技術通知  μPD780862 マイクロコントローラ		発行番号	ZBG-CC-06-0055	1/1
		発行日	2006年 12月 5日	
		発行元	NECエレクトロニクス株式会社 第四システム事業本部 汎用マイコンシステム事業部 第一ソリューショングループ	
文書分類	<input type="radio"/> 使用制限事項	バージョン・アップ	ドキュメント修正	その他
関連資料	μPD780862 ユーザーズ・マニュアル		資料番号：U16418JJ3V0UD00 (第3版)

μPD780861、μPD780862  
μPD78F0862、μPD78F0862A

2. 新たな制限事項

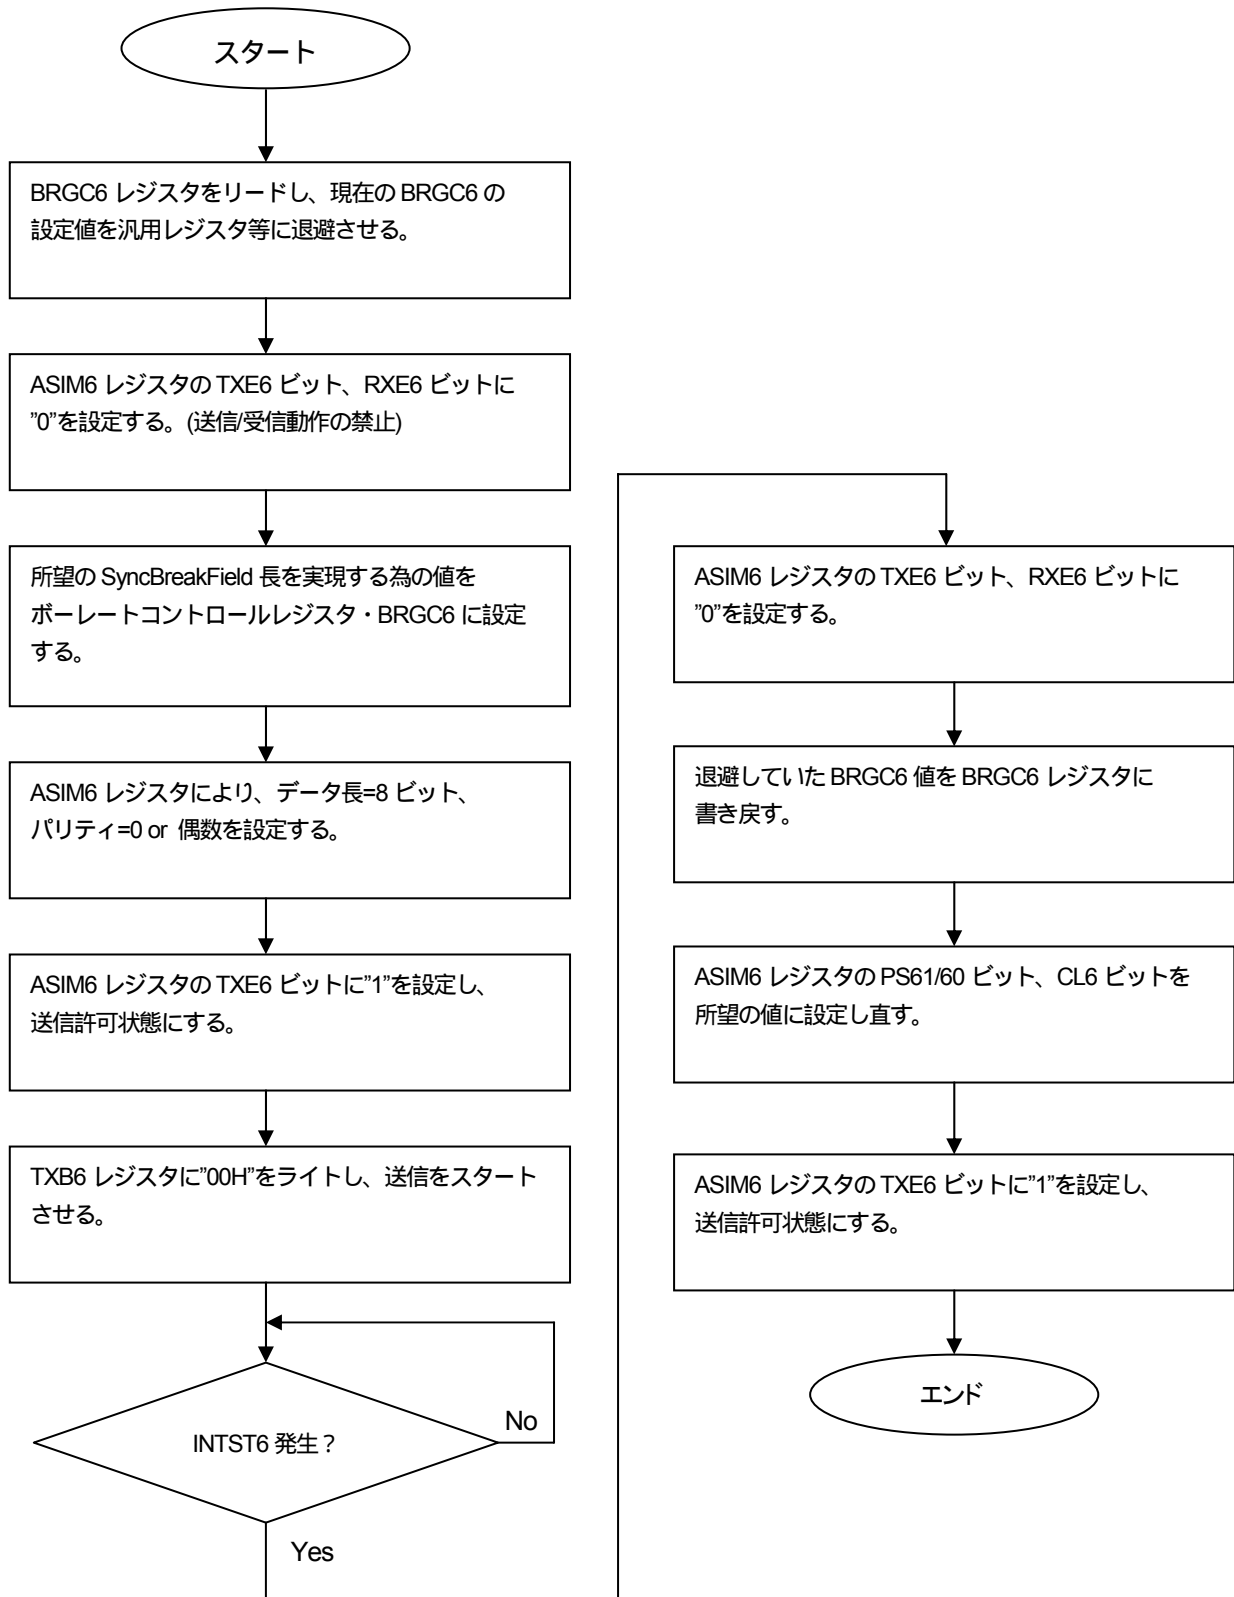
このフィールド長を 10 ビットで実現する為、BRGC6 に目標とするボーレートの 1.3 倍の値を設定します。今回の例の場合は BRGC6 を 169 に設定します。この場合の 10 ビットのロウレベル送信長は

$$10 \text{ ビットのロウレベル送信長} = 0.2 \mu\text{s} \times 169 \times 2 \times 10 = \mathbf{676 \mu\text{s}}$$

となり、13 ビットの SyncBreakField 長と一致させることができます。

図 2 LVI リセットと LVIM レジスタへの書き込みの競合例

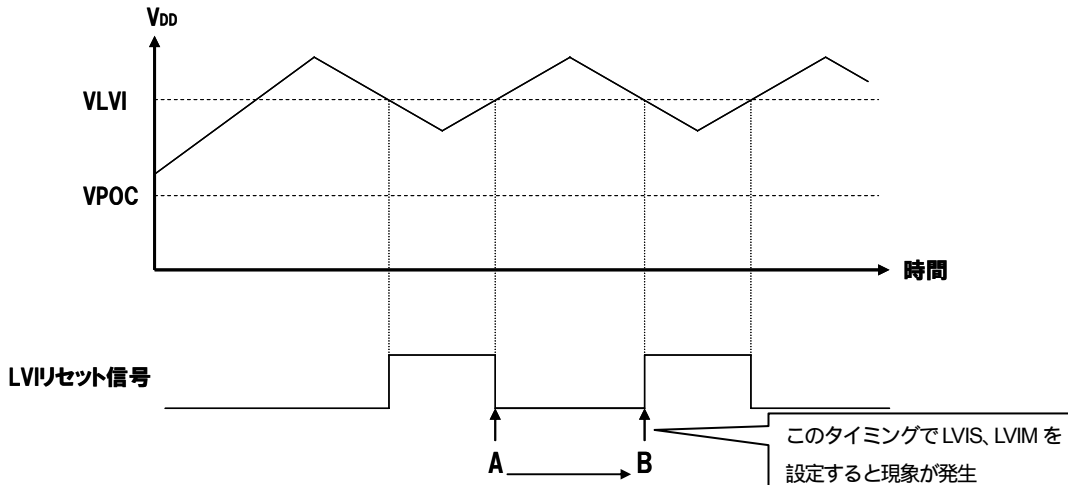
低電圧検出回路(LVI)によるリセットと、LVI の動作を設定するレジスタ(LVIM、LVIS)への書き込みが競合した場合、競合したレジスタの書き込み可能なビットが“1”になる場合があります。その結果、以下の2つの現象が発生します。

LVI 検出電圧(VLVI)付近で VDD 電圧が揺れた場合、LVI リセットが何度も発生します。リセット解除後、必ず LVIM と LVIS を初期設定するプログラムの場合、LVI リセット解除のタイミング(図 2 の A)から LVI リセット発生のタイミング(図 2 の B)と、リセット解除から LVIM、LVIS を初期設定するまでの時間が一致した場合、本現象が発生します。

LVI をリセットに設定した場合、以後 LVIM レジスタ、LVIS レジスタに書き込みを行わないでください。

LVIM、LVIS レジスタへの設定を行う前に LVIM のビット 7 (LVION) が“0”であることを確認してください。LVION が“1”だった場合は LVIM、LVIS への設定は行わないようにしてください。この対策により外部リセット入力、POC リセット、ウォッチドッグタイマ(WDT)リセット、クロック・モニタ(CLM)リセットの場合は LVIM、LVIS の設定を行い、LVI リセットの場合は LVIM、LVIS の設定を行いません。
